Entwicklung eines Wohnquartiers am historischen Ortskern in Levern

Dokumentation (Preisgericht am 11.08.2020)

Niederschrift der Preisgerichtssitzung am 11.08.2020

1. Preis – 1001

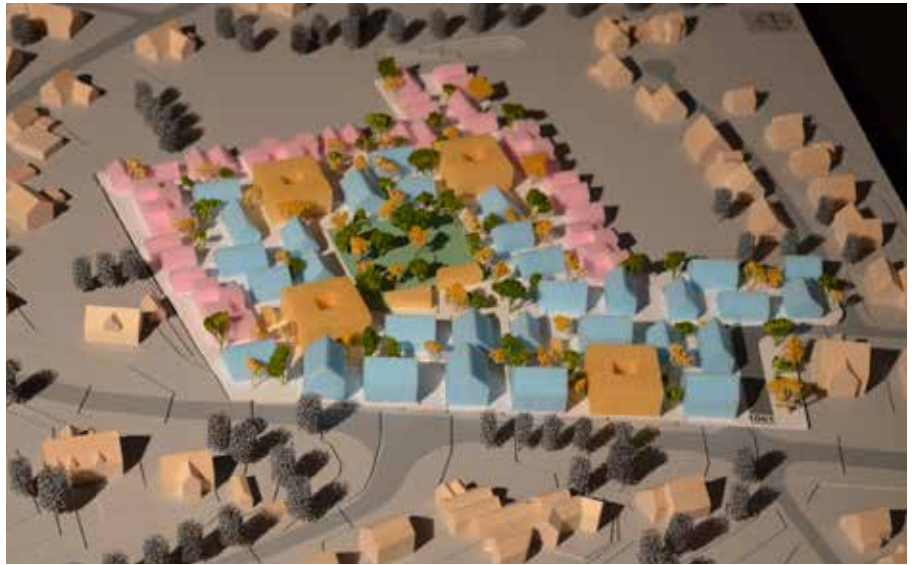
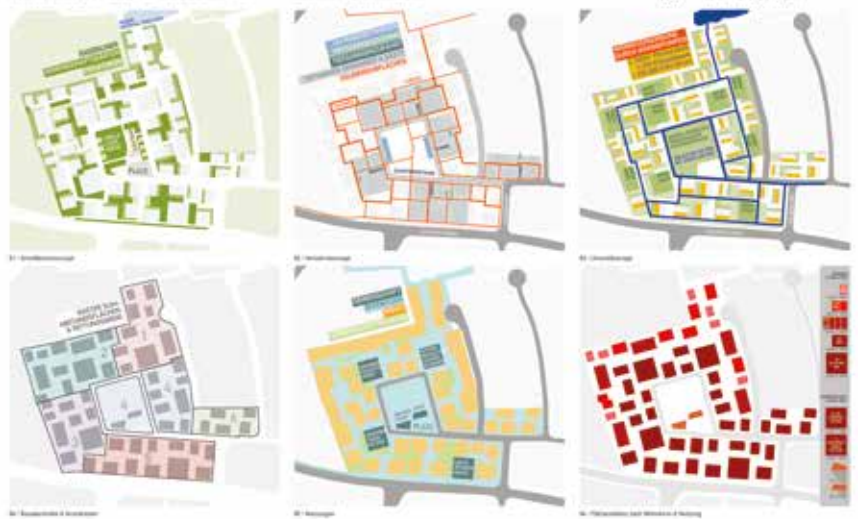
Mit einer von hohen Ansprüchen an einen lebenswerten Sozial-, Stadt- und Umweltraum getragenen Philosophie entwickelt die Arbeit 1001 ein räumlich-funktionales System, in dessen Rahmen das neue Wohnquartier an der Ortsmitte Levern faktisch als modernes „Dorf im Dorf“ entstehen soll: Über ein identitätsstiftendes Raumbild und die Durchmischung unterschiedlicher Wohnformen mit anteilig öffentlichen Programmen entsteht ein lebendiges Quartier hoher räumlicher Eigenständigkeit. Der Anspruch und die entwickelte Systematik werden in der Jury aufgrund ihrer Innovationskraft und dem Potential eines spezifischen Charakters der entstehenden Räume ausdrücklich begrüßt.

Das neue Quartier wird durch eine ringförmige Erschließungsstruktur angedient, in deren Zentrum ein öffentlicher Grünraum und Marktplatz liegt. Solitäre Punktbauten mit gemeinschaftlichen Programmen im EG akzentuieren diese „Mitte“, die Baumassenstruktur staffelt sich in der Körnung von innen nach außen zu einem klaren und strukturierten Rand ab. Die vielfältige Ausgestaltung des im Prinzip einfachen Systems führt zu gut proportionierten, lebendigen Raumfolgen, die eine hohe Aneignungsfähigkeit besitzen. Die Dichte erscheint dem Preisgericht dabei allerdings als zu hoch. Das sehr nahe Heranrücken der Bebauung an die Leverner Straße erscheint ebenfalls zu eng. Der vierte Punktbau zur Leverner Straße liegt noch nicht überzeugend und könnte durch eine andere Positionierung den Eingangsbereich ins Quartier artikulieren. Notwendige Überarbeitungen erscheinen allerdings aus dem System heraus gut adaptierbar.

Die Erschließungsflächen sind insgesamt als „Shared Space“ entwickelt und dienen die Tiefgaragen des Quartiers an. Nicht alle Zufahrten sind gut gesetzt. Der bis auf eine Doppelerschließung an der Ostflanke ansonsten sinnfällige geführte Ring differenziert sich nach außen in ein

kleinteiliges Netz an Gassen und Platzfolgen, die für Adressbildungen und Wohnumfeld sehr gut funktionieren werden. Die Entscheidung des Projektes für die komplette Einordnung des ruhenden Verkehrs in Tiefgaragen wird als konzeptionell nachvollziehbar begrüßt, führt allerdings in der Jury zu kontroversen Diskussionen hinsichtlich der Umsetzungsfähigkeit.

Grünflächen werden im Rahmen des Konzeptes insgesamt maximiert, wobei die Entscheidung, das private Grün eher kompakt zu fassen und räumlich gut gefassten halböffentlichen Erschließungsraum zu definieren und damit die öffentlichen Freiflächen deutlich zu stärken, konzeptionell schlüssig erscheint. Die Grünflächen, unterstützt von den Gründächern der Flachbauten, dienen als Klimaspeicher, ein Drainagesystem leitet bei Überlast in das Regenrückhaltebecken. Das kombinierte System von Photovoltaik und Wärmepumpen soll die Wärmeversorgung abdecken. Das Nachhaltigkeitskonzept erscheint insgesamt pragmatisch umsetzungsorientiert.

Das neue Quartier trägt das Potential für eine sozial, räumlich und nachhaltig innovative Entwicklung.

Die Umsetzung eines derart komplexen Systems bedarf allerdings einer entsprechend präzisen und beispielhaft gut durchgearbeiteten Entwurfsplanung, um die im Konzept angelegten Stärken für eine folgende Realisierung auch sicher zu verankern.

Die Stellplatzsituation ist hinsichtlich eines räumlich verträglichen, dörflich angemessenen Stellplatzkonzepts zu überarbeiten.

2. Preis – 1012

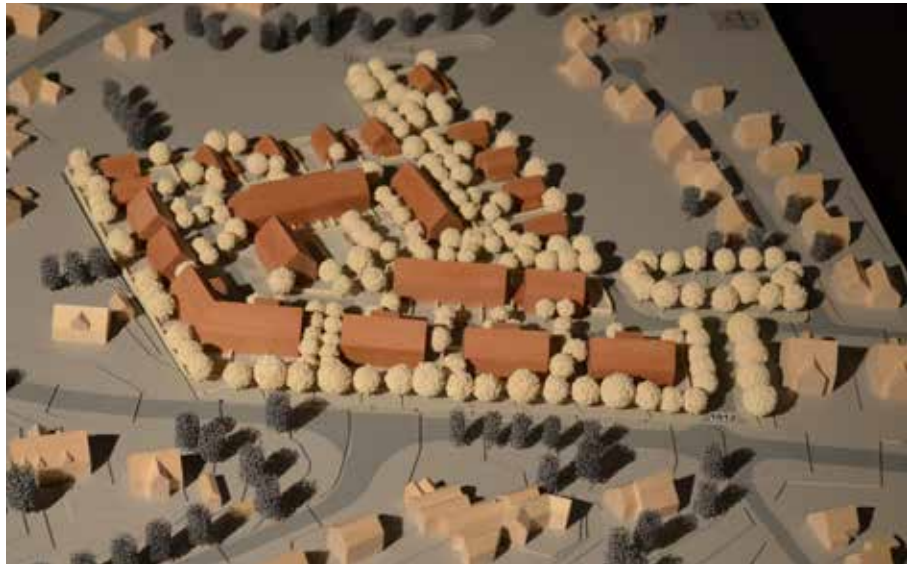
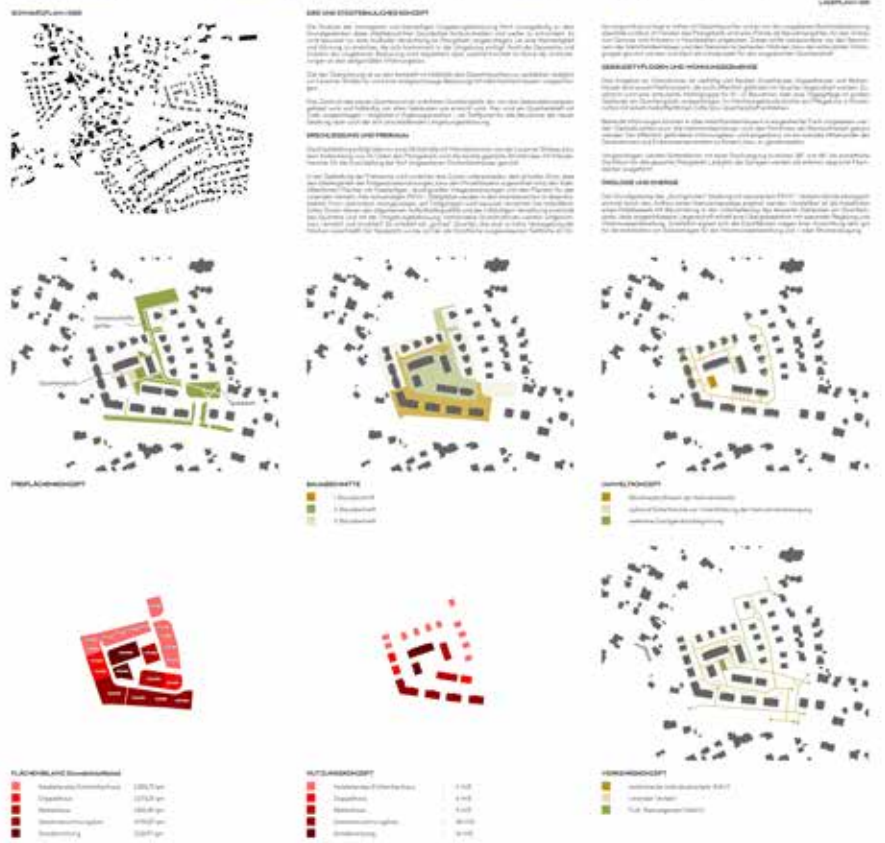
Der Entwurf überzeugt durch eine klare städtebauliche Figur.

Gelungen erscheint der Auftakt in das neue Wohnquartier durch einen neu gestalteten grünen Platz mit Spielfläche, der die vorhandenen Wohnnutzungen am Weidekamp sinnvoll mit dem neuen Ort verbindet.

Das Erschließungskonzept ist eindeutig und robust. Der leider durch einen Wendehammer abgegrenzte Ring bildet durch das neue Rückgrat, funktional und gestalterisch, den Identitätsraum.

Der als Quartiersplatz im Inneren in der Mitte des Gebietes liegende definierte Raum wird mit Sonderwohnformen, wie betreutes Wohnen und Seniorenwohnen bestückt. Die Jury würdigt die Verlängerung des Platzes bis zum Rückhaltebecken und die gut gestalteten Freiräume und Wege.

Die in der städtebaulichen Figur erkennbare Dichte und die Wahl und Zuordnung der Wohntypen und Geländestrukturierungen erscheint der Jury gut nachvollziehbar. Positiv wird hervorgehoben, dass der Geschosswohnungsbau im Bereich der Levrer Straße genügend Abstand zum vorhandenen Straßenverlauf einhält und durch eine leichte Diagonale, die der neuen Erschließungsstraße folgt, eine besondere Spannung erzeugt. Die Jury gibt zu bedenken, dass der um die Ecke laufende Gebäuwinkel nicht der geforderten Offenheit entspricht. Wünschenswert wäre hier eine offenere Gebäudetypologie.

Das Erschließungskonzept mit neuem Wendehammer überzeugt noch nicht, vielmehr wäre zu überprüfen, ob mit der Wegnahme des Wendehammers und einem Kurzschluss zur neuen Planstraße im Osten eine bessere Mobilität und Störungsfreiheit erreicht werden könnte. Die Jury

regt ferner an, mit dem hierdurch frei werdenden Raum Nachverdichtungspotentiale auszuloten.

Insgesamt wird mit dem Entwurf eine robuste städtebauliche Struktur erzeugt, die dem neuen Quartier eine souveräne Geste mit hohen Qualitäten vermitteln kann.

Im Sinne einer „Dorfstraße“ mit hoher Aufenthaltsqualität erscheint das vorgeschlagene Parkierungs- und Stellplatzkonzept noch nicht ausgereift. Die Stellplatzsituation ist hinsichtlich eines räumlich verträglichen, dörflich angemessenen Stellplatzkonzepts zu überarbeiten.
